INFORME DE HITO DE CONTROL **N° 14349-2023-CG/GRSM-SCC**

CONTROL CONCURRENTE
PROYECTO ESPECIAL ALTO MAYO
MOYOBAMBA – MOYOBAMBA – SAN MARTÍN

**OBRA: ETAPA I - “MEJORAMIENTO DE LOS CAMINOS
VECINALES; SM-591: EMP. PE-5N (KM. 489+180) EMP. SM-
113 (KM. 57+640) – PUENTE MOTILONES; EMP. SM-588 –
DV. SECTOR COCOCHO – DV. PUERTO TAHUISHCO,
DISTRITO DE MOYOBAMBA, PROVINCIA DE MOYOBAMBA
– DEPARTAMENTO DE SAN MARTÍN” CON C.U.I. N°
2318955.**

**HITO DE CONTROL N° 1 – REVISIÓN DEL EXPEDIENTE TÉCNICO Y
EJECUCIÓN DE LA OBRA – ETAPA I.**

Imagen n.º 43
Plano ALC-17

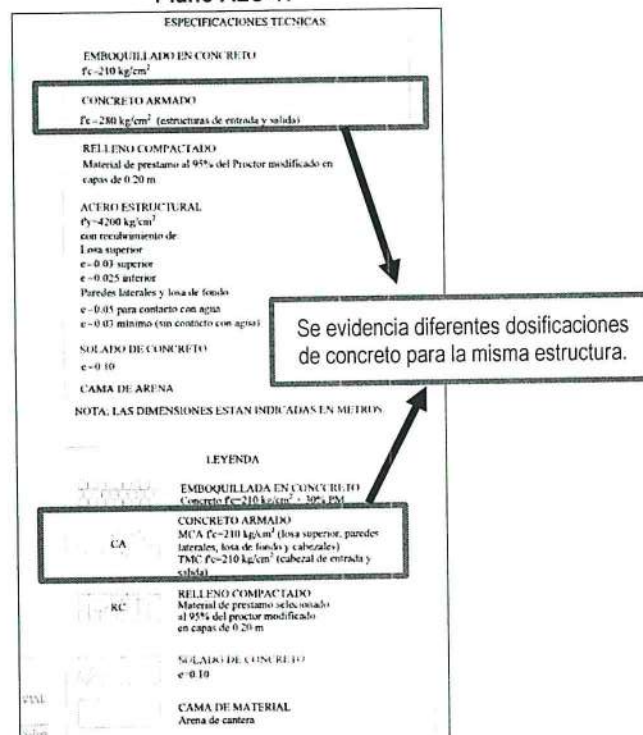
- El plano ALC-17, cuenta con dos dosificaciones diferentes de la resistencia a la compresión del concreto para la misma estructura a ejecutarse, se evidencia que en las especificaciones técnicas menciona un concreto $f'c=280$ kg/cm² para estructuras de entrada y salida; sin embargo, en la leyenda menciona un concreto $f'c=210$ kg/cm² (Véase Imagen n.º 43).

Imagen n.º 46
Área afectada entre las progresivas 0+060 y 0+220 del tramo II

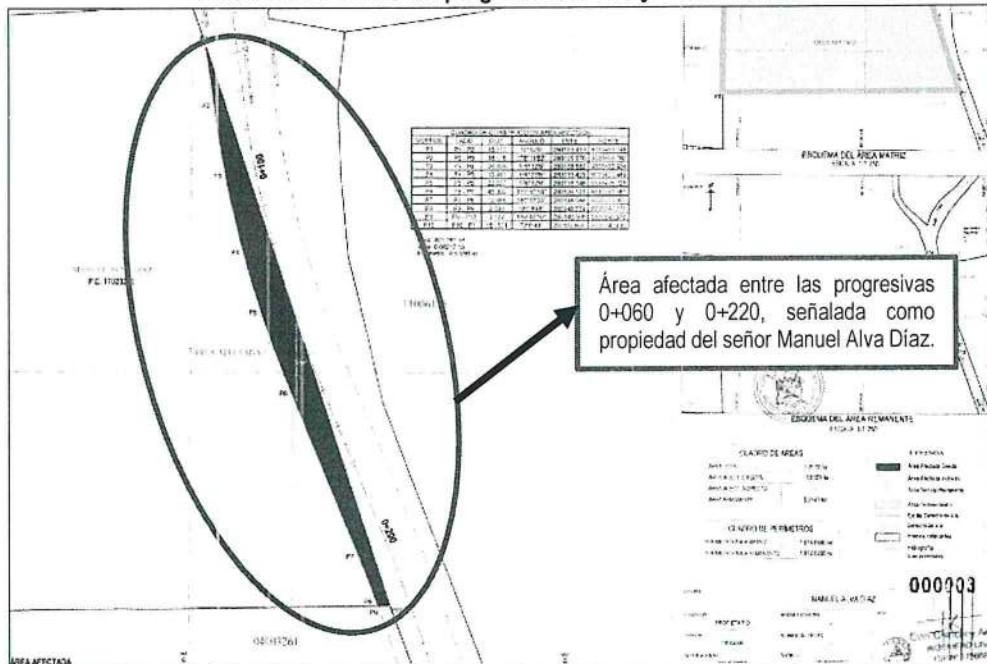
En el plano de Área afectada, Remanente y Matriz (Lámina MCV-IE-MCT-03), del folio 000003, indica la afectación a la propiedad del señor Manuel Díaz Alva entre las progresivas 0+060 y 0+220 del tramo II (Véase imagen n.º 46); sin embargo, en la autorización firmada por el mencionado propietario (folio 000054), hace referencia a la ubicación entre las progresivas 0+090 al 0+140 (Véase imagen n.º 47), esta no corresponde al área afectada indicada en el plano MCV-IE-MCT-03. En ese sentido, el área afectada indicada en el plano de afectación de vivienda no cuenta con el permiso correspondiente.

Imagen n.º 13

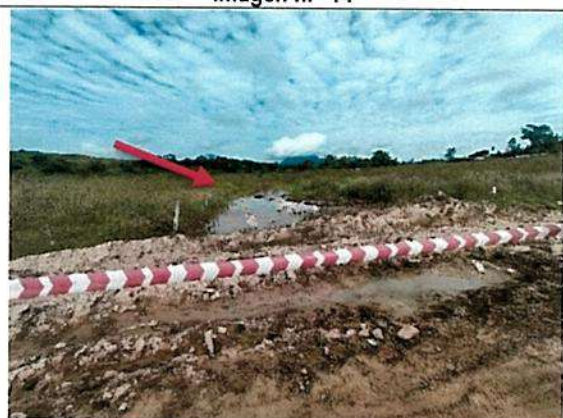
En el km. 0+440 del Tramo II, se pudo evidenciar que cuenta con presencia de acumulaciones de agua causada por la existencia de ojos de agua y filtraciones hacia la vía, lo cual origina acolchonamientos y la libre circulación de los vehículos.

Imagen n.º 23

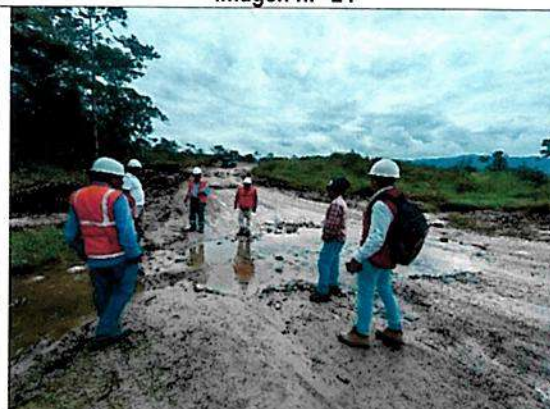
En esta progresiva ubicada en el Tramo II, se evidenció el cruce de una quebrada con agua, en la cual se está proyectando ejecutar una alcantarilla.
